# COMUNE DI INVERUNO

***Aggiornamento della cartografia inerente la ridefinizione  
della Zona di Rispetto del pozzo di via Don Sturzo***

Nota esplicativa

*dicembre, 2022*

Figura 2 estensione della zona di rispetto delimitata con criterio geometrico (estratto dalla Carta dei vincoli dello studio geologico di supporto al PGT componente geologica del PGT) (Studio Idrogeotecnico Associato, 2011)

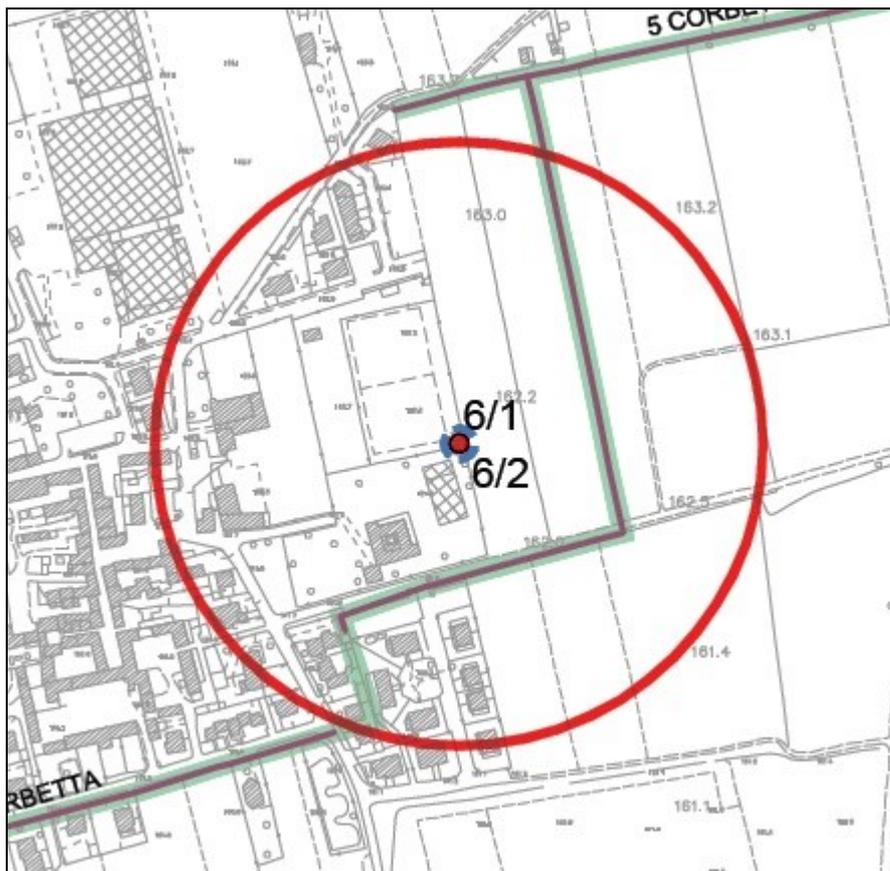
L'Amministrazione ha avanzato tale proposta perché la perimetrazione della fascia di rispetto con criterio geometrico (raggio di 200 m centrato sul punto di captazione) del pozzo 30/31 di via Don Sturzo interferisce con la necessità urgente di riqualificare l'impianto termico della scuola dell'infanzia e della palestra comunale, insistenti sulla stessa particella catastale della captazione (figura 2).

Di seguito viene indicata la cartografia geologica del PGT vigente modificata per tenere conto della riduzione della fascia di rispetto del pozzo di via Don Sturzo, passata dalla perimetrazione effettuata con criterio geometrico (raggio di 200 m) a quella effettuata con criterio idrogeologico (raggio 10 m, coincidente con la Zona di tutela assoluta); in particolare sono stati modificati i seguenti elaborati cartografici:

La Zona di Rispetto del pozzo cluster sito in via Don Sturzo in comune di Inveruno coincide, a seguito della ridelimitazione, con la Zona di Tutela Assoluta dello stesso pozzo, considerato che la captazione avviene da acquiferi di tipo protetto e che pertanto ricorrono le condizioni per l'applicazione del criterio idrogeologico.
